Arrêté Préfectoral du 1^{er} juillet 2015
Dossier E1500017/31

Rapport du commissaire enquêteur

**Enquête publique portant sur la demande de
construction d'un pont sur le Saurat**

**Enquête publique du Lundi 20 Juillet 2015
au Vendredi 21 Août 2015 inclus**

Profil type de la digue rive droite

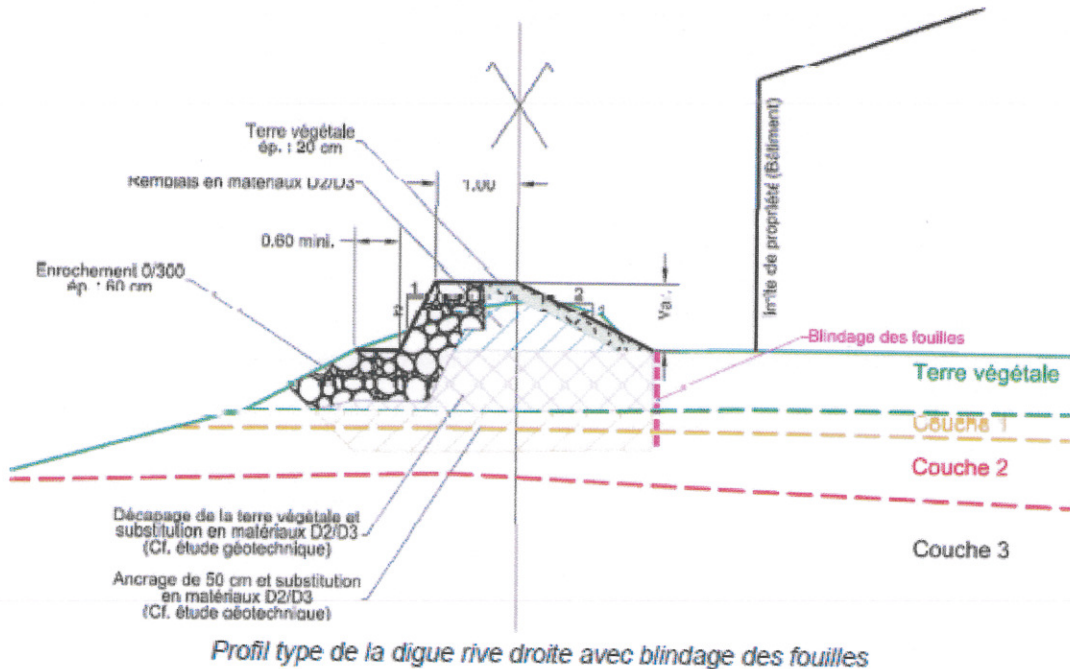
Concernant le modèle hydraulique réalisé par la société ARTELIA, le « document d'incidence hydraulique » de mars 2015 cité dans l'étude d'impact n'est pas fourni. Il est donc difficile d'apprécier le détail des méthodes et des calculs de la simulation hydraulique, et notamment la bonne prise en compte dans l'étude hydraulique du remblai de voirie en rive gauche et des banquettes situées sous le pont. En outre, un schéma de comparaison explicite entre des profils de la digue existant et projeté aurait été souhaitable.

Profil digue existante / digue projetée	Présentation en figure 27 (page 66)
Travaux dans le lit mineur et sur les berges du Saurat	Présentation des modalités de réalisation des travaux (pont et reprise digue) en pages 67 à 69
Etat morpho-sédimentaire initial du lit mineur du Saurat	Pages 67 et 195. Relevé préalable de l'état du lit du Saurat au droit du barateau et du pont pour une reconstitution à l'identique.
Inventaire piscicole du Saurat	Une pêche électrique a été réalisée le 9 juillet 2015. Les résultats sont présentés en page 147
Pêche de sauvegarde	Une pêche électrique préalable est prévue sur le Saurat au droit du barateau afin de déplacer le peuplement piscicole avant les travaux (pages 195, 250)
